DESTINATAIRE : Mireille Paul, Directrice
Direction de l'évaluation environnementale des projets
nordiques et miniers

DATE : Le 8 juillet 2015

OBJET : **Note d'analyse environnementale – Modification du
décret 914-2009 du 19 août 2009 pour la phase II du projet
Canadian Malartic
(Dossier 3211-16-003)**

FIGURE 2 : SCHÉMA DE LA GESTION DES EAUX MINIÈRES

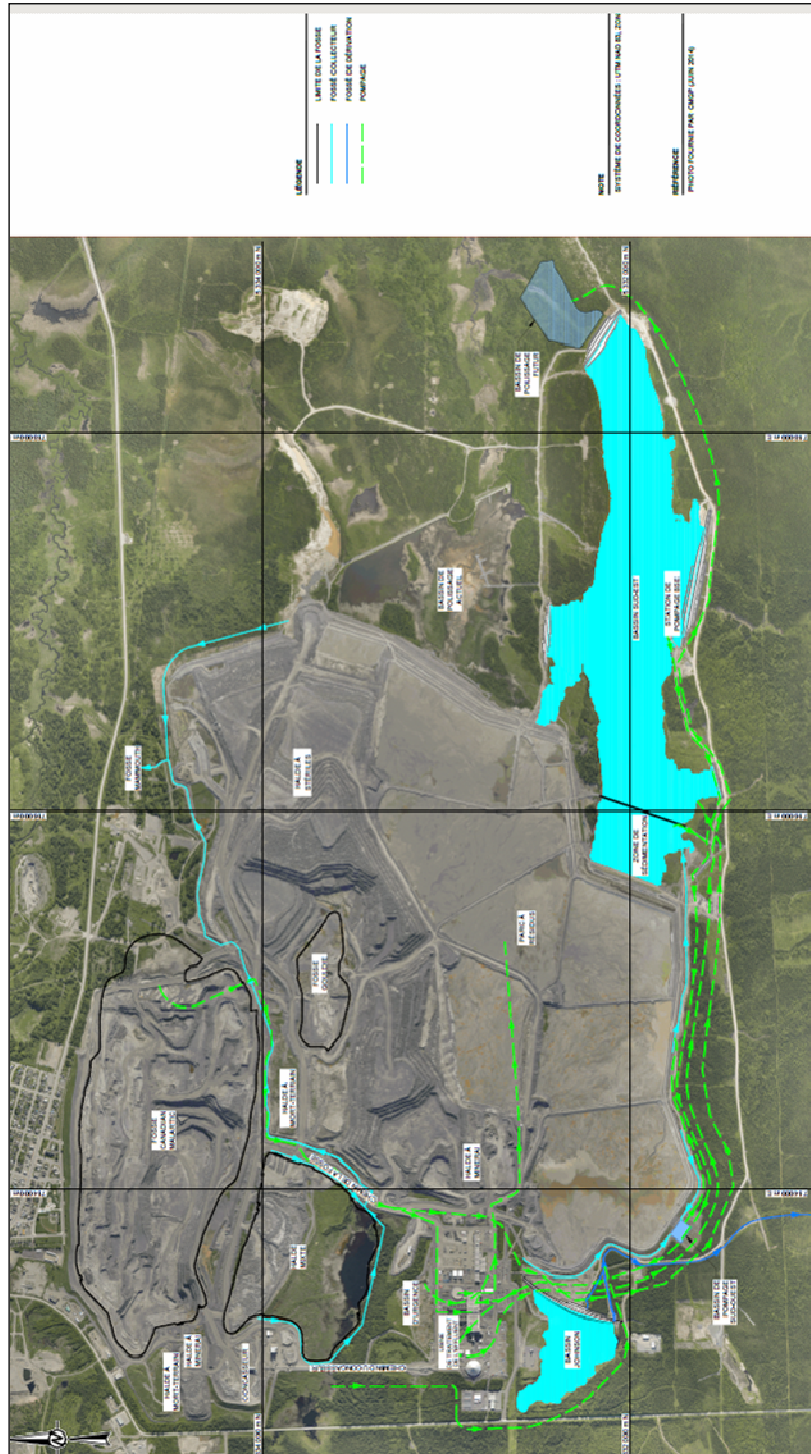
Les principaux enjeux de cette demande de modification proviennent du projet d'aménagement de la halde mixte et concernent la stabilité de la halde, la protection des eaux souterraines ainsi que la gestion de stériles miniers et de minerai à basse teneur ayant un caractère lixiviable et acidogène.

Concernant la protection de l'eau souterraine sous la halde mixte (figure 2), la *Directive 019 sur l'industrie minière* recommande le respect d'un débit de percolation maximal quotidien de 3,3 l/m² pour respecter la mesure d'étanchéité de niveau A requise lorsque les résidus miniers sont considérés, entre autres, comme étant acidogènes ou lixiviables. Selon l'initiateur, les stériles seraient potentiellement acidogènes et lixiviables à long terme. De plus, un aménagement comme la halde mixte doit être conçu et exploité de manière à éviter toute dégradation significative de la qualité des eaux souterraines pendant et après son exploitation.

Les résultats de l'étude de modélisation hydrogéologique de l'initiateur indiquent que le débit de percolation sera inférieur au seuil requis et que le niveau de protection des eaux souterraines établi par le modèle conceptuel est suffisant pour assurer le respect des objectifs de protection de la Directive 019. Toutefois, les scénarios prudents laissent présager le risque que la qualité de l'eau, en contact avec les résidus ou les stériles, soit altérée à long terme (plusieurs décennies après la fin des opérations). Par conséquent, l'initiateur devra établir s'il est possible d'utiliser des mesures d'atténuation à court, moyen et long terme pour assurer la qualité de l'eau selon les critères environnementaux existants.

Selon l'analyse, les stériles et le minerai à basse teneur empilés sur la halde mixte pourraient être potentiellement générateurs d'acide. À cet effet, l'initiateur doit s'assurer en tout temps que l'eau souterraine provenant de cette halde soit captée par la fosse Canadian Malartic envoyée à la fin de son exploitation.

En effet, le pompage de l'eau propre en provenance de la dérivation nord vers la dérivation sud permettra de diminuer le volume d'eau circulant sur le site minier et de diminuer la quantité d'eau apportée au bassin sud-est, au bassin de polissage et ultimement à l'effluent final. Cette réduction réduira la pression sur les ouvrages de rétention d'eau et permettra une flexibilité lors d'événements météorologiques plus intenses. Le pompage de l'eau permettra également de protéger le chemin du Lac Mourier (figure 2), particulièrement au printemps lors des crues.
